Товарищество с ограниченной ответственностью «Фирма «Казинтерсервис»

Исх.№ 311/64
Дата: 20.04.18

Департамент внутреннего государственного аудита по г. Шымкент

27 февраля 2018 года Государственным учреждением «Управление здравоохранения Южно-Казахстанской области», БИН 990440001521, юридический адрес: Казахстан, г. Шымкент, ул. Желтоксан, д. 20А, оф, на веб-портале государственных закупок было размещено объявление об осуществлении государственных закупок способом аукцион № 2321909-2 на общую сумму 8 928 571.60 тенге без учета НДС, «Закуп моноблок в комплекте для медицинских организаций области на 2018 год» способом аукциона.

Рисунок 1

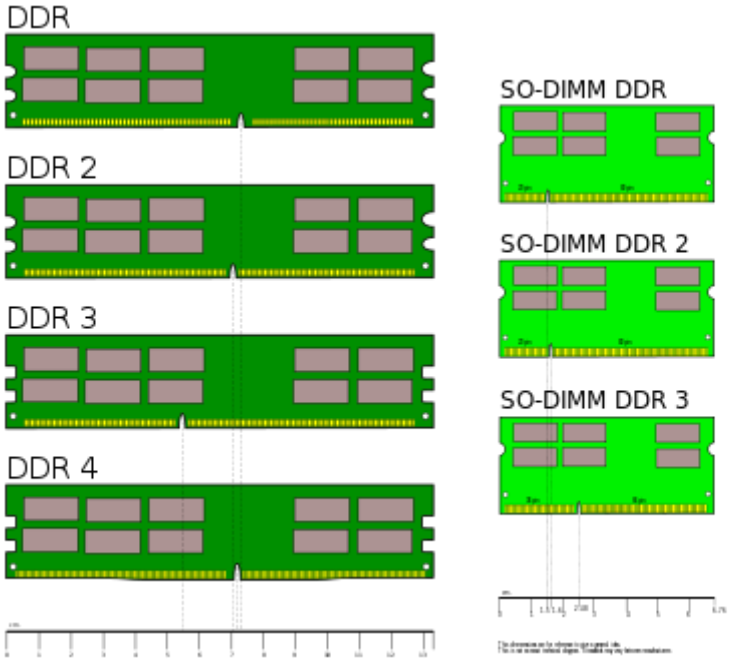
Предлагаемая потенциальным поставщиком оперативная память предназначена для ноутбуков и не может быть установлена в материнские платы для компьютеров (системных блоков) и моноблоков. В пункте 3 технической спецификации, потенциальными поставщиком указан НАБОР МИКРОСХЕМ: Intel® H270, который не поддерживает модули памяти SODIMM, а только DIMM.
Подтверждение по ссылке на официальный сайт производителя Intel - https://ark.intel.com/ru/products/98090/Intel-H270-Chipset

На рисунках 1 и 2 представленных ниже можно увидеть разницу между планками DIMM и SO-DIMM. Оперативная память DIMM DDR4 SDRAM для компьютеров и моноблоков должна иметь разъём 288 пин, тогда как SODIMM DDR4 SDRAM имеет разъём всего 260 пин.
